## 質 疑 応 答 書

工事・業務名称 平成30年度 百沢地区終末処理場機械設備工事

鋼製品位置図(2)

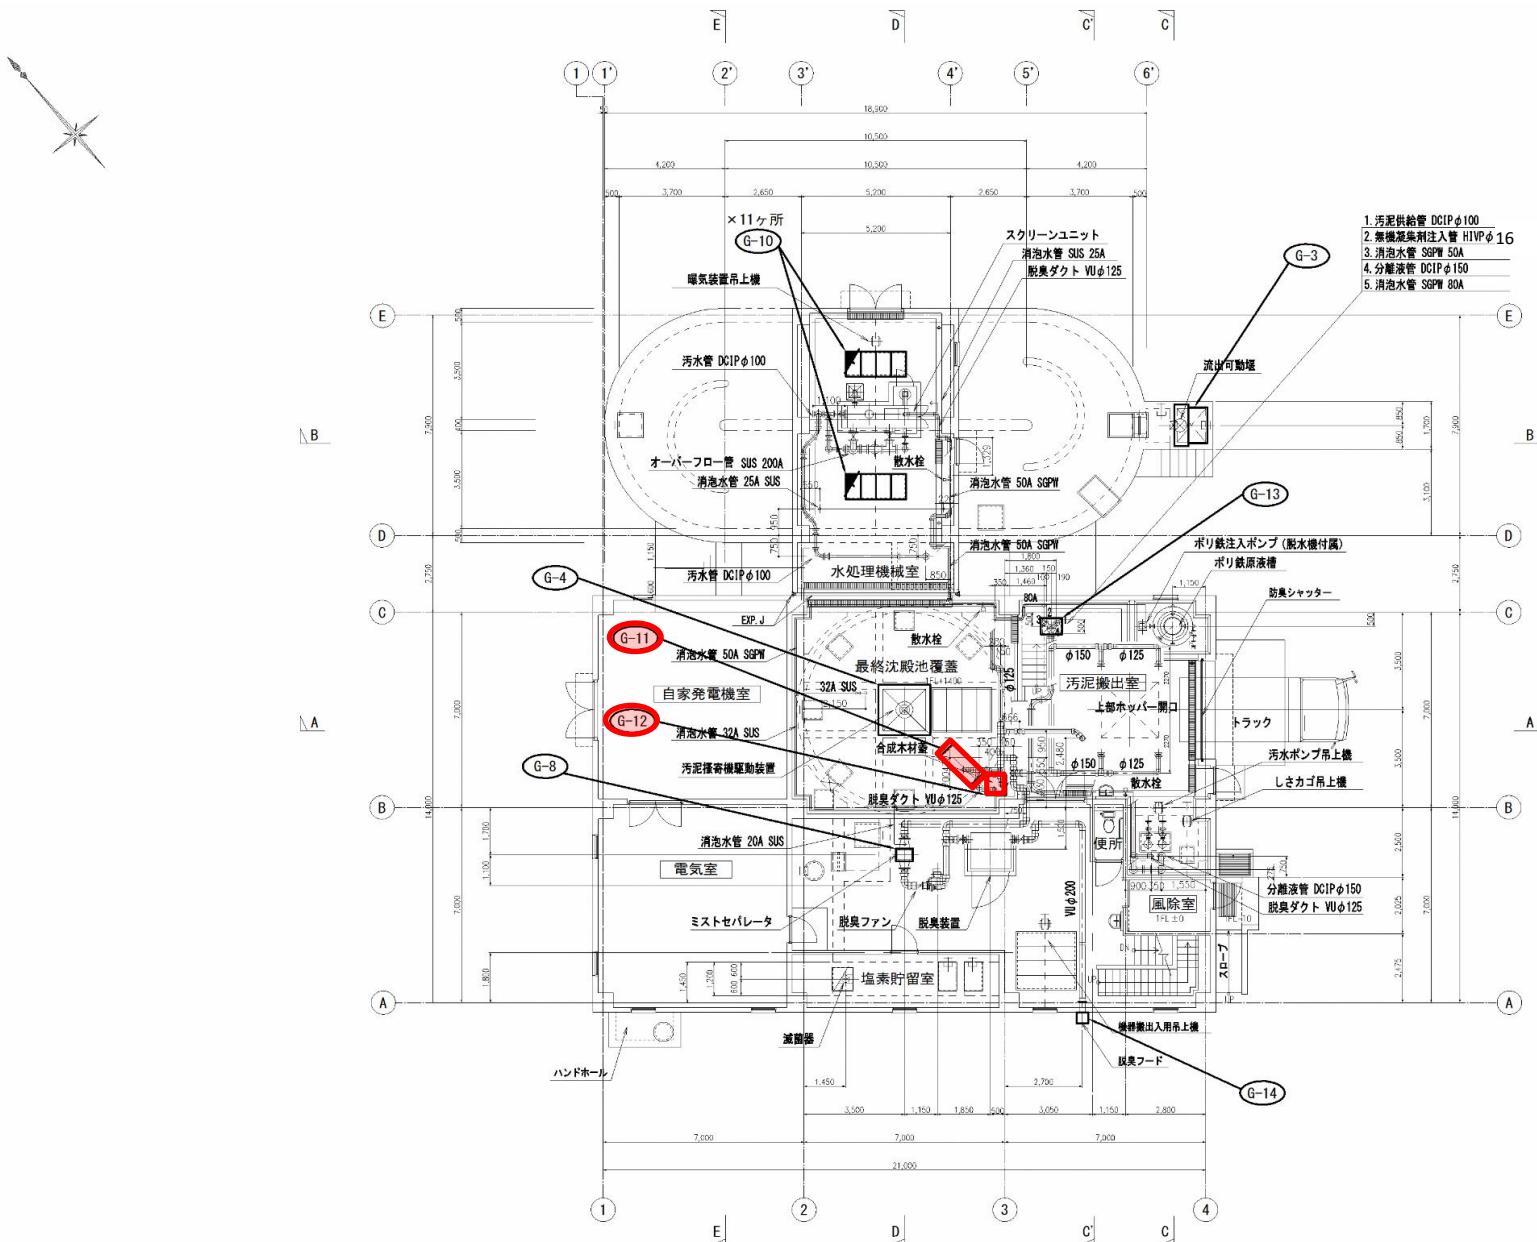
特記仕様書	(第9章 複合工 第1節 鋼製加工品) 13および14最終沈殿池合成木材蓋 (1) および (2) について、主寸法「図示による」となっておりますが、図面から確認しかねますので、位置、寸法についてご教示願います。	図面①	(1) 1500*700 位置は図面①のG-11です。 (2) 700*700 位置は図面①のG-12です。
	以上
